ADVIES

Datum advies :15 februari 2022
Aanvrager : 5.1.2e
Beoordeeld door : 5.1.2e
Locatie :stort Doonweg te Eerbeek
Zaaknummer ODRA :ODRA21CU03921

Betrokken adviesbureau :Milon
Soort onderzoek :Jaarrapportage 2021
Kenmerk adviesbureau :20211344
Datum rapportage :19 januari 2022

Kwelwater

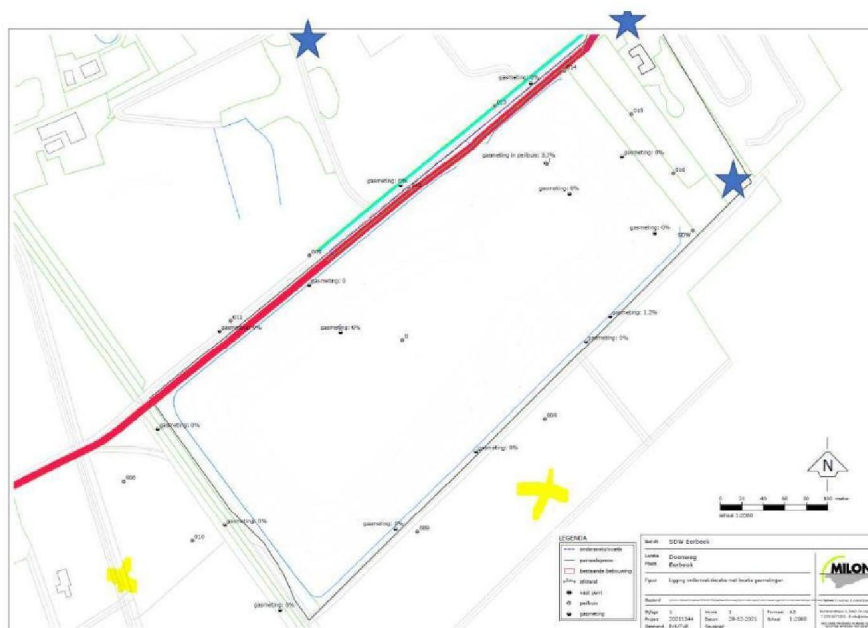
Ook halverwege de taluds treedt op verschillende plekken (wit) water uit de LD-staalslakken. Ook de uittreding van water zal nader beschouwt moeten worden.
